Sistema Tramviario Fiorentino

“Progetto di realizzazione della Linea Tramviaria 4.2

Tratta le Piagge-Campi Bisenzio ed opere connesse

ISTRUTTORIA

8.2 Illuminazione di fermata

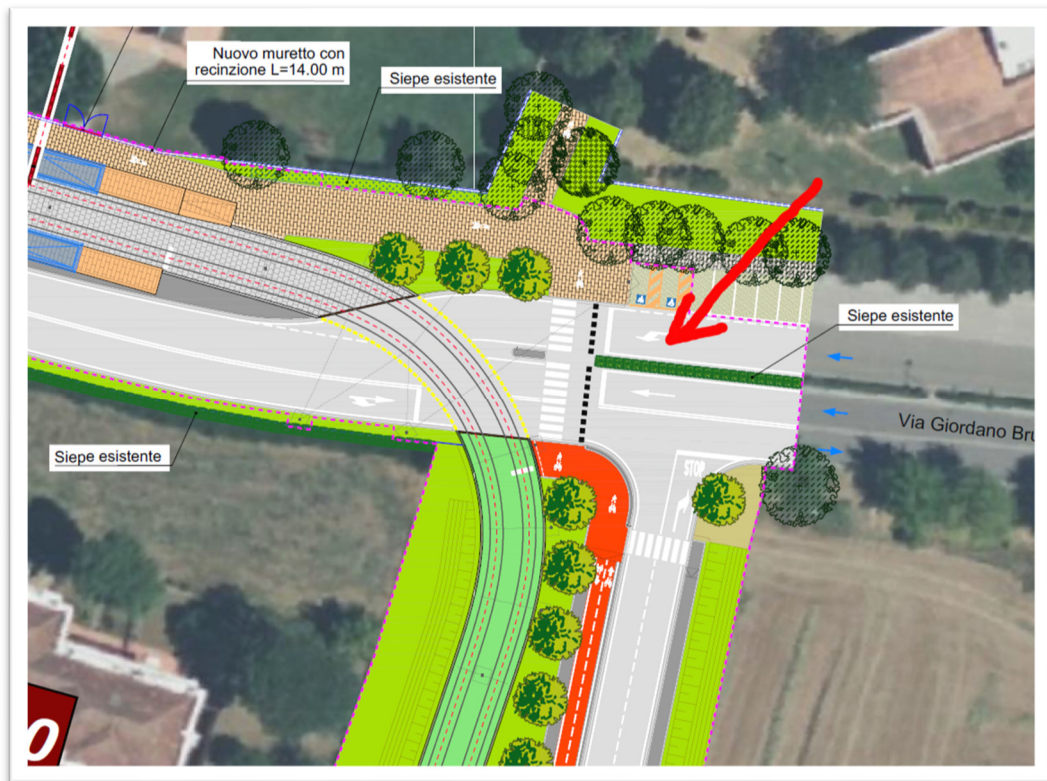
Risultano mancanti elaborati specifici per l'illuminazione di fermata: mancano la disposizione, la tipologia, gli impianti, ecc.

La disposizione e la tipologia dei lampioni si trova solamente negli elaborati architettonici "Fermata tipo".

Mancano, inoltre, una specifica dei faretti in pensilina e dell'eventuale illuminazione del cordolo.

9.1 Elaborato FL42-I-Y-AC-UR-00-URB-PL-01-A - Allegato 24.6

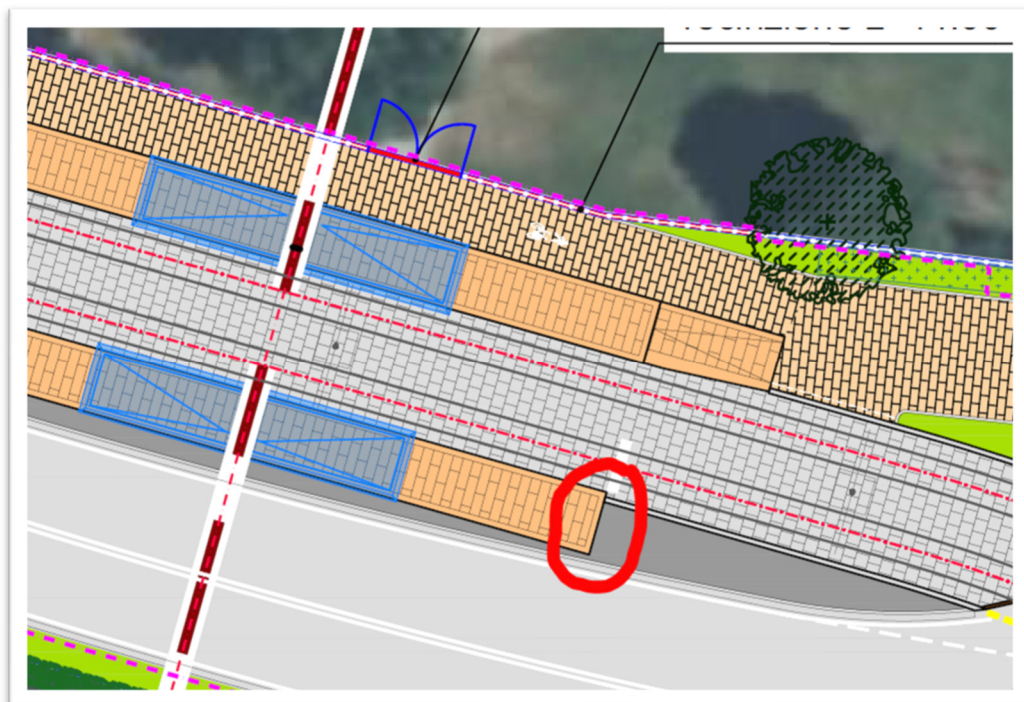
In riferimento alla progettazione del nuovo incrocio tra Via Giordano Bruno e la strada di accesso alla SSE, si evidenzia che la gestione della confluenza di Via G.Bruno, lato posti auto, all'interno delle tempistiche semaforiche, che potrebbe richiedere probabilmente una ulteriore fase. Rispetto alla soluzione progettuale precedente, potrebbe allungare i tempi di rosso del tram.

Si evidenzia che per la nuova configurazione della fermata G.Bruno deve essere previsto un a barriera di protezione e di chiusura della banchina lato strada senza rampa poiché non è consentito il passaggio dei pedoni da quel lato della banchina.
